川内原子力発電所第1, 2号機 原子炉安全保護盤取替工事の概要について

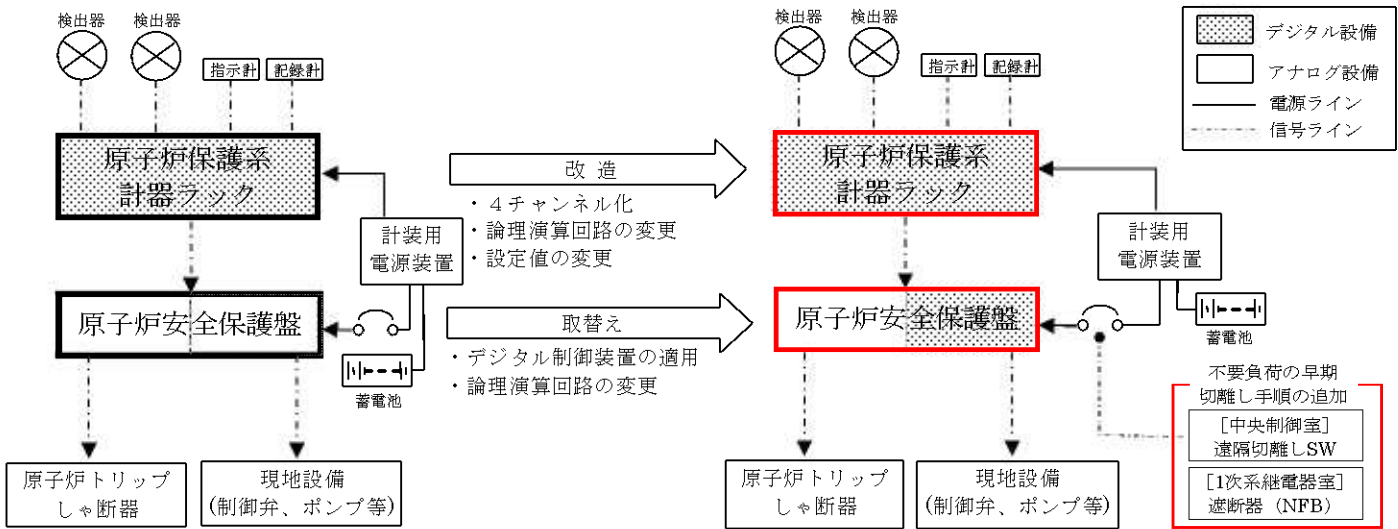
- 原子炉安全保護盤の取替え(デジタル制御装置の適用)
 - 計測制御系統施設の制御方法及び基本設計方針の変更
原子炉安全保護盤の取替え及び原子炉保護系計器ラックの一部改造において、論理演算回路にデジタル制御装置を適用する。
 - 非常用電源設備の基本設計方針の変更
原子炉安全保護盤へのデジタル制御装置の適用による電源容量の増加に伴い、全交流動力電源喪失時の対応として、不要負荷の早期(発生後1時間以内)切離し手順を追加する。
- 原子炉非常停止及び工学的安全施設等の作動信号の4チャンネル化及び設定値の変更
 - 計測装置の変更
1次冷却材温度(低温側)、加圧器水位及び加圧器圧力の計測装置の個数を3個から4個へ変更する。1次冷却材温度(高温側)、1次冷却材流量及び蒸気ライン圧力の計測装置の個数を9個から12個へ変更する。
 - 原子炉非常停止信号の変更
以下の作動回路を「2 out of 3」等から「2 out of 4」等へ変更する。また、原子炉非常停止信号の設定値について最新プラントの設定の考え方を踏まえた値に変更する。

過大温度ΔT高、過大出力ΔT高、原子炉圧力高、原子炉圧力低、1次冷却材流量低、タービン非常しゃ断油圧低、主蒸気止め弁閉、蒸気発生器水位低、蒸気発生器水位異常低、加圧器水位高及び地震加速度高
 - 工学的安全施設等の作動信号の変更
以下の作動回路を「2 out of 3」等から「2 out of 4」等へ変更する。また、工学的安全施設等の作動設定値について、最新プラントの設定の考え方を踏まえた値に変更する。

原子炉圧力低と加圧器水位低の一致、原子炉圧力異常低、主蒸気ライン圧力低、原子炉格納容器圧力高及び原子炉格納容器圧力異常高、主蒸気ライン差圧高、1次冷却材平均温度異常低

1. 原子炉安全保護盤の取替え

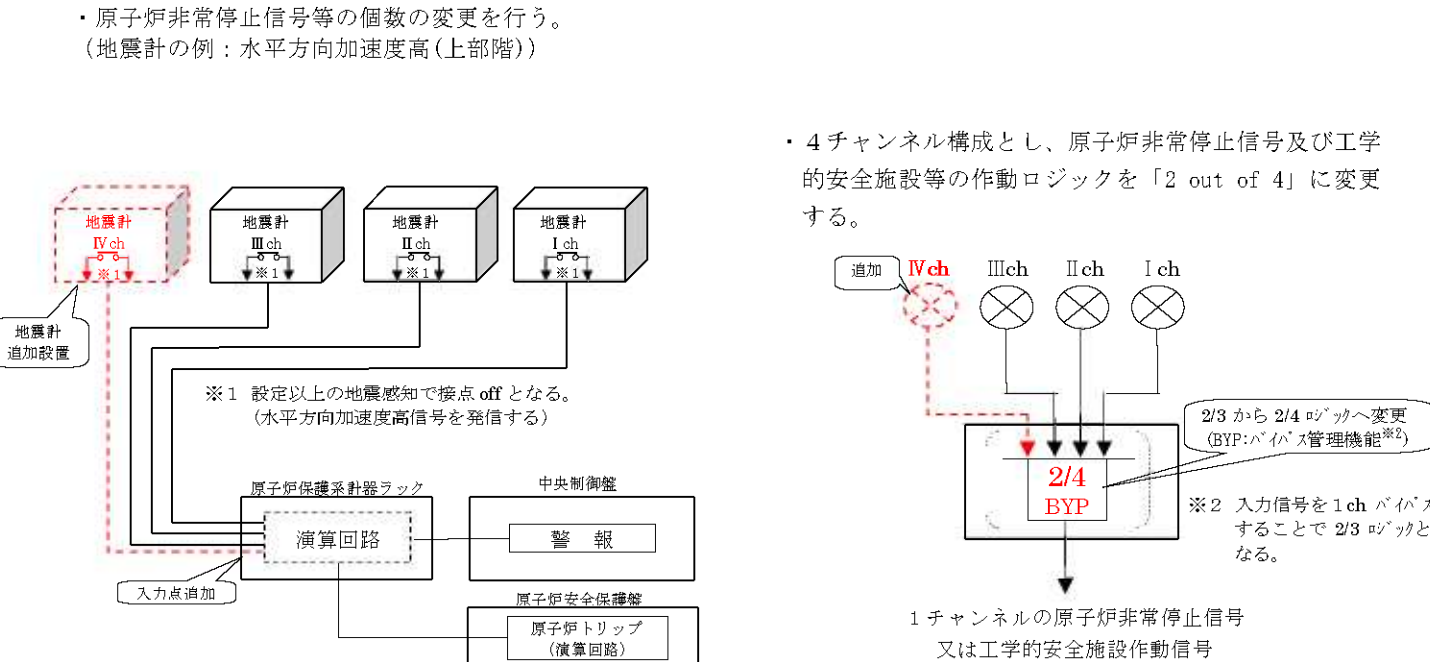
原子炉安全保護盤は、設備の信頼性向上の観点から最新プラントの設計を踏まえ、デジタル制御装置を適用した制御盤に取り替える。
また、原子炉非常停止及び工学的安全施設等の作動信号の一部について、作動信号に用いる検出信号を増やし(3チャンネルから4チャンネル構成とする)、信頼性及び保守性の向上を図ると共に、工事計画及び保安規定の設定値を最新プラントの設定の考え方に整合させる観点から、原子炉非常停止信号及び工学的安全施設等の作動信号の設定値を変更する。
